インバータホイス用押釦(3t 以下入切付き標準化)変更のお知らせ

件名	ホイス用押釦変更のお知らせ(入切付き標準化)	発行日付	2015 年 1 月 20 日	周知対象区分
		三菱電機 FA 産業機器株式会社 〒819-0192 福岡市西区今宿東1-1-1 TEL (092) 805-3400		代理店

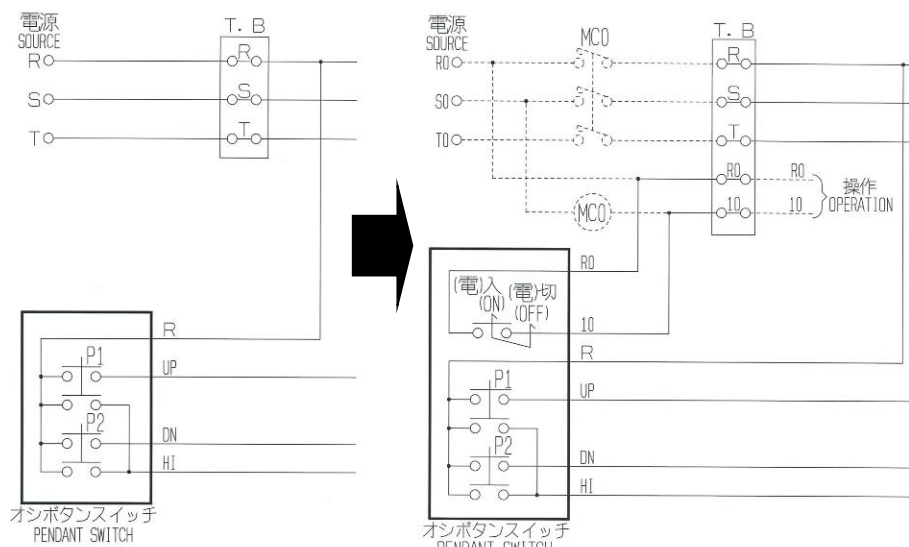
ホイス形状	変更前		変更後	
	点数	表示	点数	表示
懸垂・据置	2	上下 (2 段押込み)	4	入切上下 (上下 2 段押込み)
電動横行 (横行商用)	6	上下東西南北 (上下 2 段押込み)	8	入切上下東西南北 (上下 2 段押込み)
電動横行 (横行インバータ)	6	上下東西南北 (全て 2 段押込み)	8	入切上下東西南北 (入切以外 2 段押込み)

※押釦変更に伴い、ホイス形名コードも変更となります。

(例: U2-2.8-LMS3 形名コード 02DDU7→02DDU8)

〈変更前〉参考: 上下

〈変更後〉参考: 入切上下

※制御箱内には電源入切用の接触器はついておりません。
 ※押釦入切の配線は制御箱内の端子台に接続しております。
